**Extrait authentique du procès-verbal d'une séance du conseil d'arrondissement**

Résolution: CA25 240389

**Adopter une résolution autorisant la modification de la résolution CA18 240046 afin de permettre l'agrandissement d'une bijouterie existante, située dans le bâtiment au 2020, rue de la Montagne, dans le bâtiment adjacent, situé aux 2060-2062, rue de la Montagne, ainsi que d'autoriser un plan d'ensemble détaillé des enseignes pour ceux-ci, conformément au Règlement sur les projets particuliers de construction, de modification ou d'occupation d'un immeuble (Bijouterie Château d'Ivoire)- 1<sup>er</sup> projet de résolution**

**COMITÉ CONSULTATIF D'URBANISME**

**Élévation de la façade avant**  
Rue de la Montagne

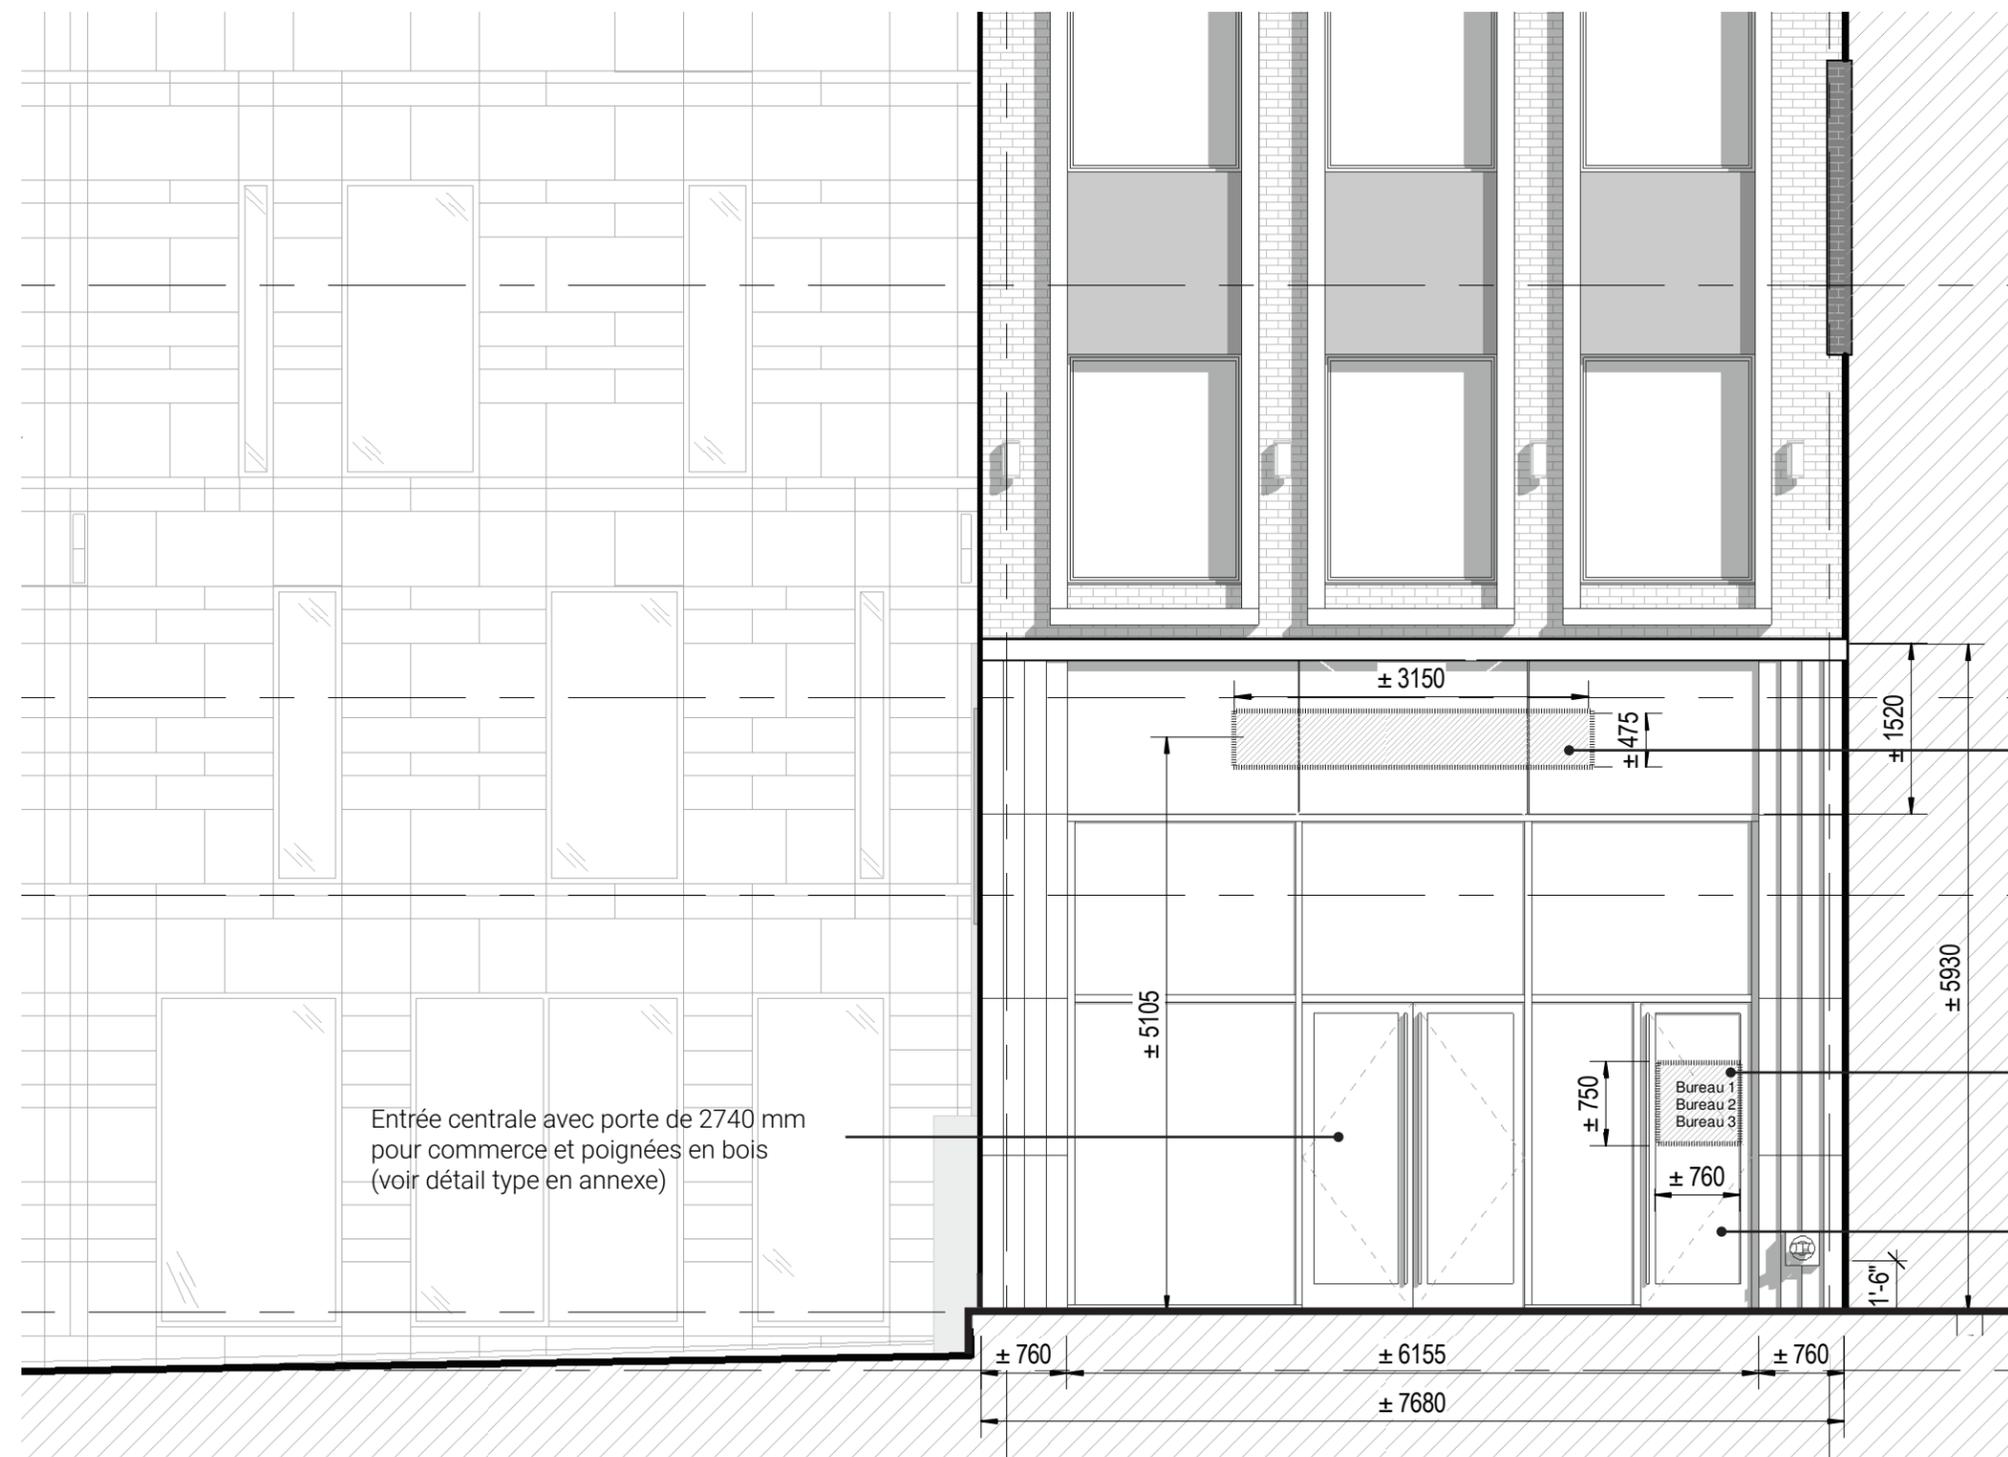
- Introduire un bandeau de transition en pierre dans le haut du nouvel entablement, à la jonction de la tour, de manière à renforcer la distinction entre les deux, simplifier le détail et amplifier l'expression de l'horizontalité, tout en s'inspirant davantage de la composition d'origine.
